## PARECER DO RELATOR

### COMISSÃO DE CONTROLE URBANÍSTICO – CCU

PROCESSO – 8032188824

ATIVIDADE – Pedido de Demolição Total do imóvel.

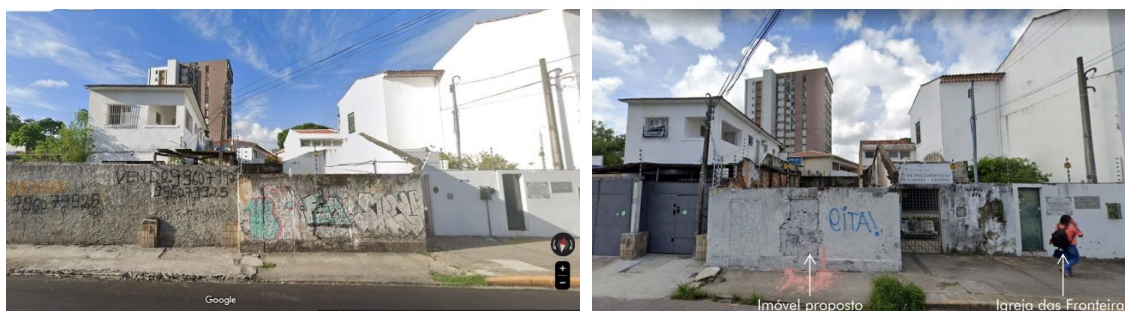
Para o projeto apresentado em 2021 foram elaboradas diretrizes a partir dos aspectos de volumetria e ambiência, e conforme descrição do autor do projeto, assegurando a manutenção da visada dos fundos da Igreja da Fronteiras.

Em análise do projeto proposto (protocolo nº 8005722221), ficou estabelecido que o projeto apresentado deveria ser readequado nos seguintes pontos: (i) indicar material e inclinação da cobertura; (ii) a altura da edificação e da torre da caixa d'água não poderia ultrapassar dos 7m de gabarito; (iii) apresentar uma vista da visada do edifício junto à fachada da Igreja, de maneira que se possa observar se o volume do pavimento superior interfere na vista dos elementos do monumento tombado. Esta questão é imprescindível para que se discuta com o Iphan a viabilidade da substituição de uma casa térrea por um sobrado. Uma sugestão seria recuar o primeiro pavimento; (iv) compatibilizar a representação do muro frontal no desenho da elevação com a fachada. Lembrando que a solução do fechamento em gradil, como posto no desenho da fachada, é mais adequada com relação à ambiência, em virtude da permeabilidade visual propiciada, logo, deve-se optar por essa opção; (v) Retirar a rampa do desenho da fachada; (vi) especificar todos os materiais de revestimentos e pintura (cor/tonalidade); e (vii) renomear os compartimentos conforme formulário de Habite-se.

Após o cumprimento destes quesitos, o projeto deveria ser encaminhado ao Iphan/PE para análise e pronunciamento da superintendência e reencaminhado a PCR.

**Figura 1** – Imagem arquivo fotográfico DPPC – 1995.

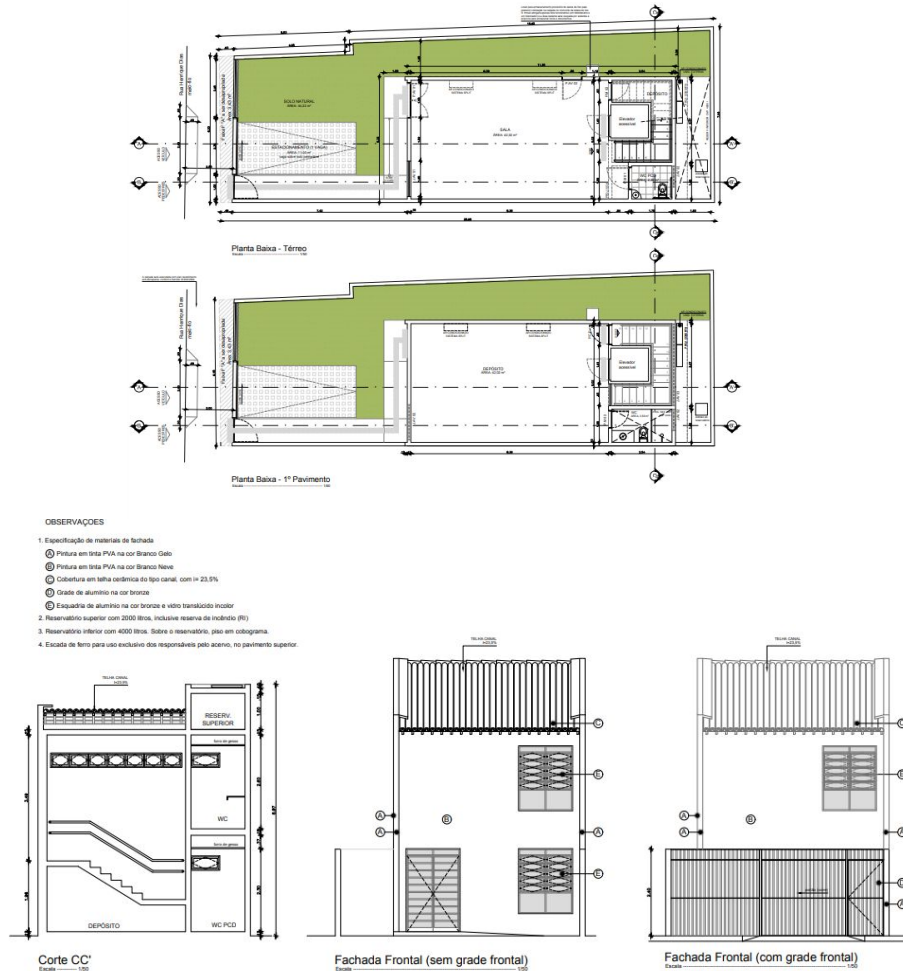
i) Em 1995 em registro presentes no acervo da PCR existe imagem da edificação preservada e bem conservada, no entanto nos registros do Google Maps de 2022 já é possível identificar a inexistência de boa parte da edificação e que a fachada frontal teve seus vãos entaipados o que possivelmente motivou o técnico da prefeitura a sugerir a adoção de medidas de restauração para a edificação em análise naquela data.

Ocorre que este imóvel, localizado no Setor de Preservação Rigorosa (SPR), foi integralmente demolido sem a anuência dos órgãos de preservação das instâncias municipal e federal, o que configura uma grave irregularidade do ponto de vista urbanístico, devendo, as novas construções nesse lote, respeitar os atributos do edifício anterior.
